DODATEK Č. 7 KE SMLouvĚ O DíLO

ze dne 27.09.2023 v rámci veřejné zakázky pod názvem
„Rekonstrukce Domova seniorů Břeclav“ (dále jen „**Dodatek**“)

Rekonstrukce domova seniorů Břeclav

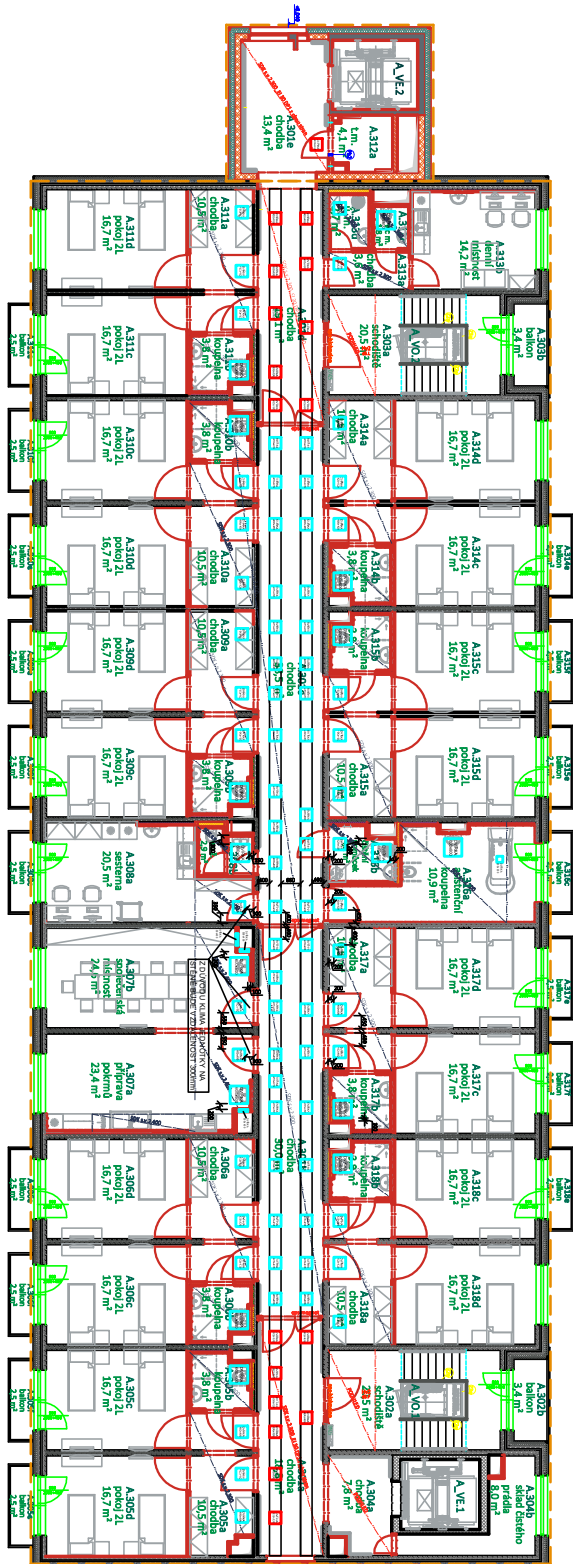
Poř.		Kód	Popis	MJ	Výměra	Jedn. Cena	Cena
S: Domov seniorů Břeclav						-	224 732,72
74		POZN_17a1	Protipožární dvířka revizního otvoru v zavěšeném SDK podhledu (600x600) pož. odolnost EI 30/DP1	ks	1,000	- 2 690,30	- 2 690,30
			A.1: Výtah Objektu A		1,000		
			A.3: 1.NP Objektu A a Objekt B		-		
			A.2: 2.-5.NP Objektu A		-		
76		POZN_18a	Protipožární dvířka revizního otvoru v zavěšeném SDK podhledu 300x300 pož. odolnost EI 30/DP1	ks	31,000	- 2 069,18	- 64 144,58
			A.1: Výtah Objektu A		5,000		
			A.3: 1.NP Objektu A a Objekt B		4,000		
			A.2: 2.-5.NP Objektu A		22,000		
146	553476640R	A.1.4.1.4.01_017	Dvířka revizní použití: pod obklad, sádrokarton; funkce: klasické; materiál: hliník; počet křídel: 1; šířka = 200 mm; výška = 200 mm; barva: rám šedý, deska zelená	kus	42,000	- 704,02	- 29 568,84
			A.1: Výtah Objektu A		1,000		
			A.3: 1.NP Objektu A a Objekt B		4,000		
			A.2: 2.-5.NP Objektu A		37,000

2071		POZN_17b	Dvířka revizního otvoru v zavěšeném SDK podhledu (400x400), bez pož. odolnosti,	ks	28,000	- 1 012,92	- 28 361,76
			A.1: Výtah Objektu A		-		
			A.3: 1.NP Objektu A a Objekt B		7,000		
			A.2: 2.-5.NP Objektu A		21,000		
130	342263410R00	A.1.4.1.4.01_001	Úpravy, doplňkové práce a příplatky pro sádrokartonové a sádrovláknité příčky doplňkové práce osazení revizních dvířek plochy do 0,25 m2 (Včetně vytvoření otvoru a osazení rámu s dvířky a prošroubování.)	kus	42,000	- 212,46	- 8 923,32
			A.1: Výtah Objektu A		1,000		
			A.3: 1.NP Objektu A a Objekt B		4,000		
			A.2: 2.-5.NP Objektu A		37,000		
2073		POZN_18b	Dvířka revizního otvoru v zavěšeném SDK podhledu 300x300 pož. odolnost EI 30/DP1,	ks	44,000	- 2 069,18	- 91 043,92
			A.1: Výtah Objektu A		-		
			A.3: 1.NP Objektu A a Objekt B		11,000		
			A.2: 2.-5.NP Objektu A		33,000

ZL37 - Podlahy

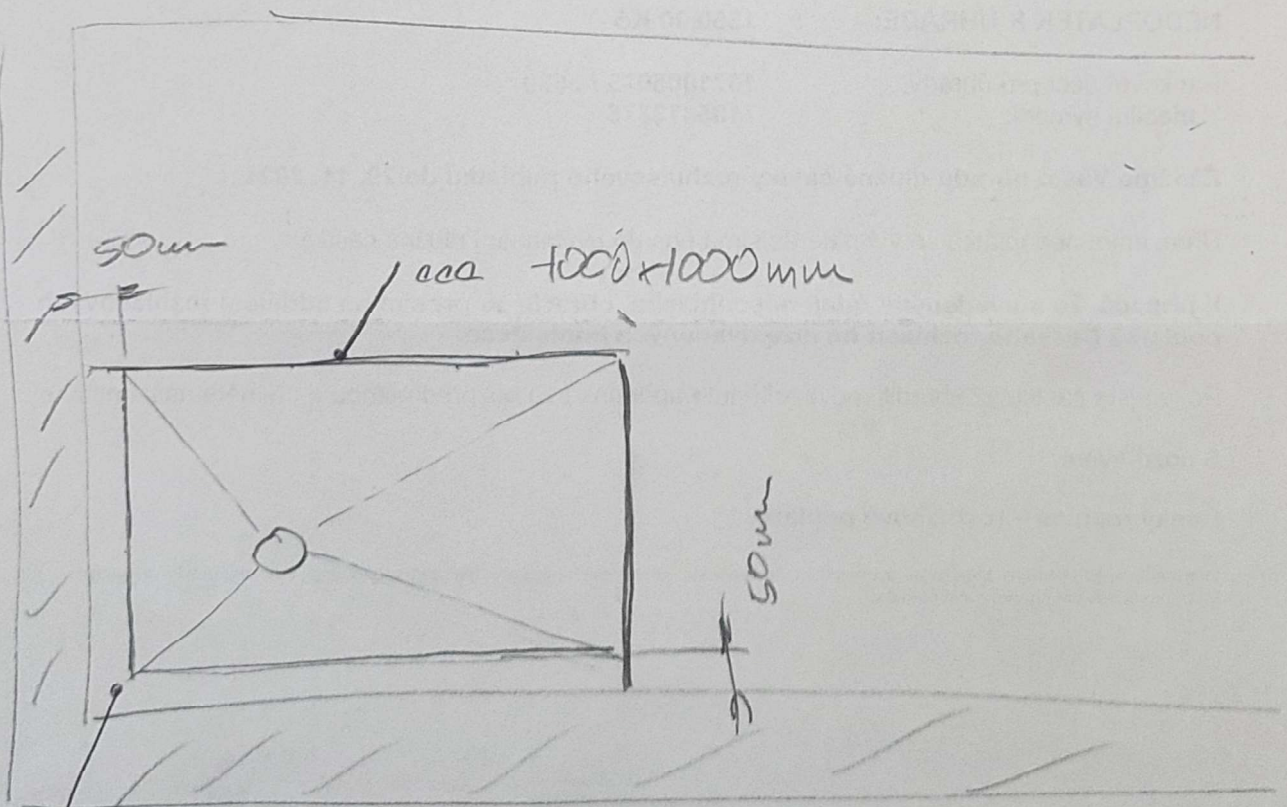
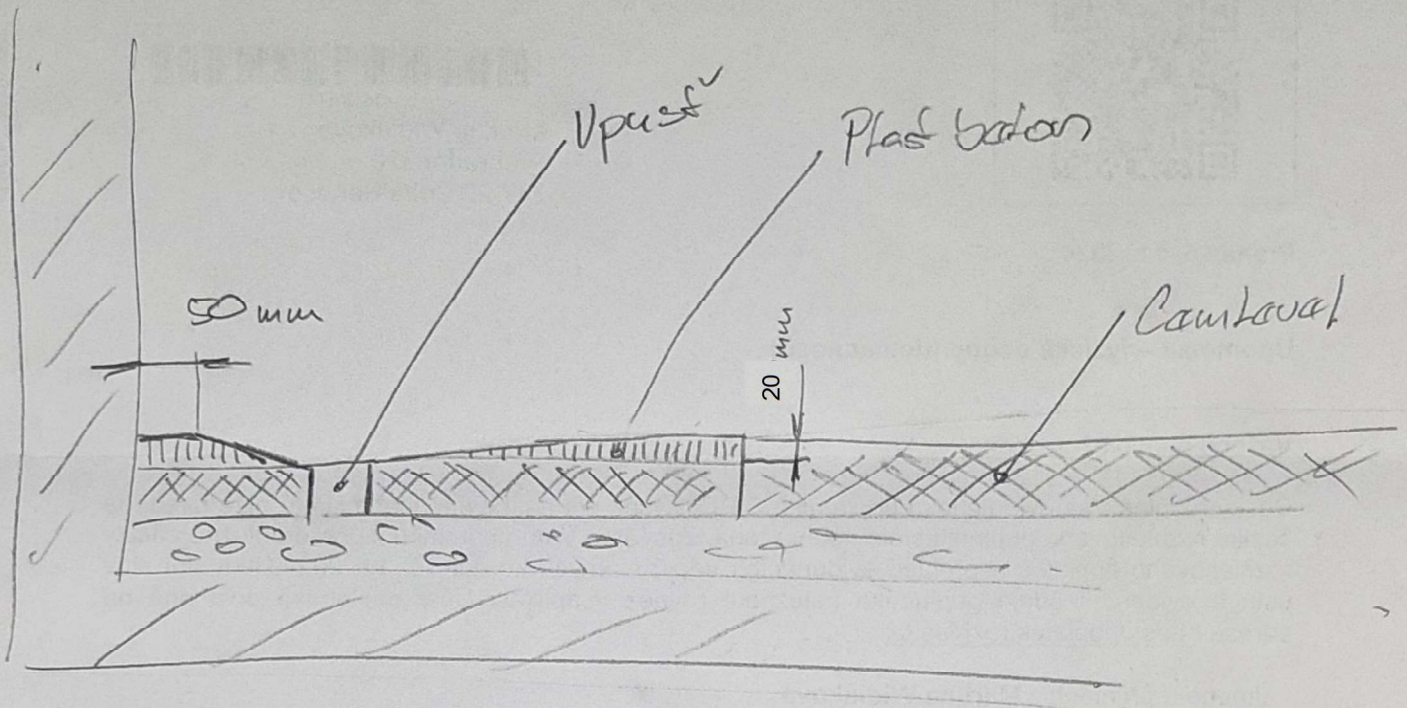
Bráctev sprichovaci kout

↳ kolom evistá konstrukce vodorovný prasek š 50mm
